## **Rapport de l'Inspection des installations classées**

Visite d'inspection du 09/06/2022

#### **ATHALYS**

Références : UDRD.2022.06.CD.42.LSBrJ

*Poteau incendie n°2 peu accessible*

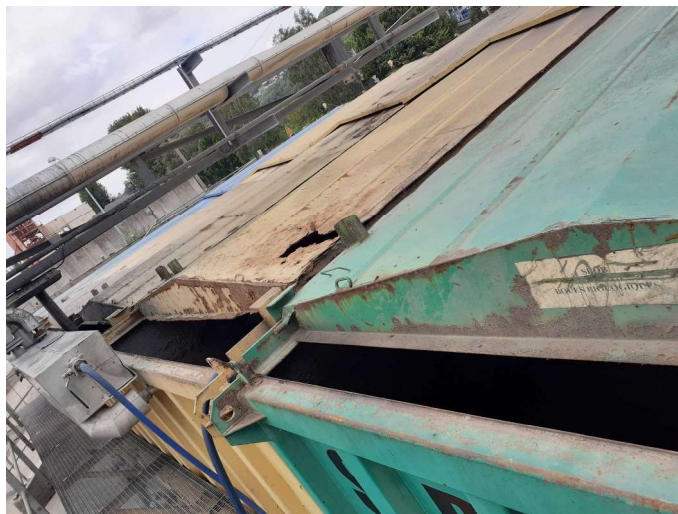
5/ trois poteaux incendie internes à l'établissement sont retenus dans la stratégie de défense incendie. L'exploitant informe l'inspection que ces poteaux, complétés par un 4<sup>e</sup> installé en plus sur son initiative, seront changés au cours de l'année dans le cadre des travaux du site. Lorsque les poteaux incendie seront mis en service, l'exploitant planifiera les mesures de débits de ces poteaux, puis contactera le SDIS 76 pour une réception des installations. Lors de la visite, l'inspection constate que le poteau n°2 n'est plus accessible pour les secours, qu'un mégot de cigarette au sol laisse présager que des fumeurs fument en dehors des zones dédiées, et un extincteur du bâtiment B est inaccessible ;

Observation 2022-06/1 : Observation 2022-06/1 : l'exploitant s'organisera pour que les 3 poteaux incendie faisant partie de la stratégie de défense incendie de l'établissement soient en permanence accessibles, y compris pendant toute la période de travaux. Des mesures compensatoires devront être prises au moment du changement des poteaux afin d'assurer une défense incendie du site durant cette période, et le SDIS 76 devra en être informé.
